Comitato Monte Gazzaro – No eolico selvaggio

Oggetto: Osservazioni relative al procedimento per il rilascio dell'Autorizzazione unica alla costruzione ed esercizio del parco eolico denominato "Montegazzarro" e delle relative opere ed infrastrutture accessorie nei Comuni di Barberino di Mugello, Firenzuola e Scarperia (FI) composto da n°6 Aerogeneratori per una potenza complessiva di 5,1 MW. Contestuale richiesta di apposizione del vincolo preordinato all'esproprio, dichiarazione di pubblica utilità e variante urbanistica. Richiedente Società Ergo Wind.

OSSERVAZIONI

Allegato: La via bolognese: il tracciato medievale da Firenze a Firenzuola; dettaglio del tracciato sul crinale del Gazzaro; immagine dal satellite in cui è visibile anche la croce. (fonte www.vieromee.it)

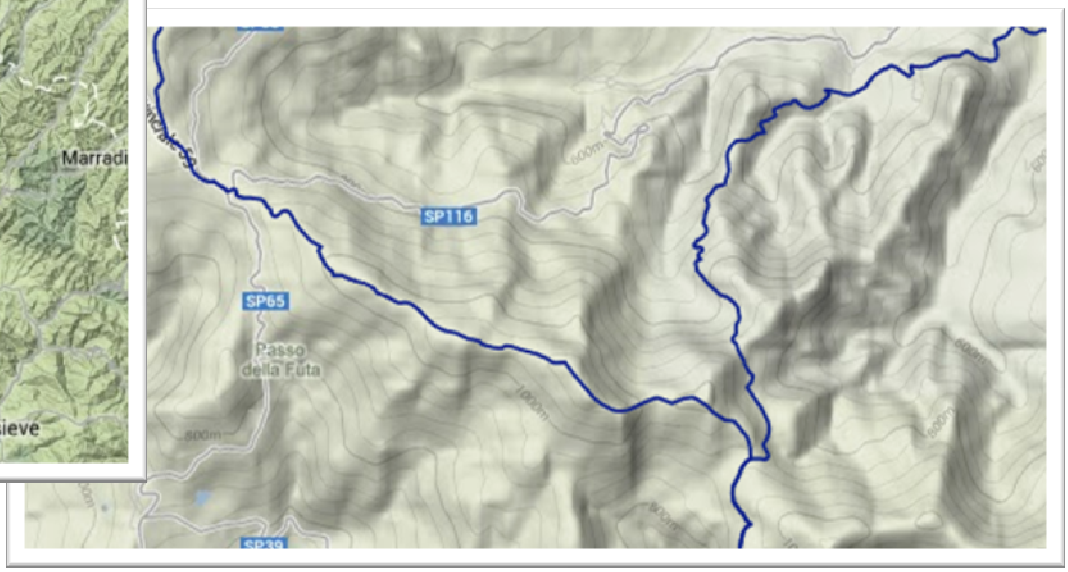
Per capirne il valore di testimonianza, si consideri che il tratto sentieristico tra Sant'Agata e La Futa, oltre che nelle guide dedicate alla Via degli Dei (tra le quali si mette in evidenza quella pubblicata nel 2013 in lingua tedesca dell'editore Conrad Stein, *Italien: Trans-Apennin Via degli Dei – Götterweg*, che sottolinea la rilevanza internazionale del percorso sentieristico; e quella di Sergio Gardini e Angelo Soravia che è stata finanziata dalla ex Comunità Montana 5 Valli Bolognesi su un bando GAL che dimostra un impegno diretto dell'Unione Europea) ed alla GEA, è ampiamente descritto nelle "**Vie Romee**", una grande iniziativa di promozione che è stata negli ultimi anni patrocinata dalla Fondazione Ente Cassa di Risparmio **con il contributo della Regione Toscana**. Tale iniziativa ha prodotto una guida *Vie Romee Gli itinerari nel Contado Fiorentino*" cura di Renato Stoppani - edizioni Le lettere - con la Cartoguida escursionistica *La strada dei Setteponti, la via Aretina, la via Bolognese*, Edizioni Multigraphic Firenze. È stato altresì prodotto un ottimo sito: www.vieromee.it e tutto il percorso è stato cartellato dall'Ente Cassa. [Si allegano 3 immagini tratte dal sito www.vieromee.it per evidenziare l'importanza del percorso medievale nel suo complesso e, nel dettaglio, la sovrapposizione dell'area destinata all'impianto eolico al tracciato sentieristico.
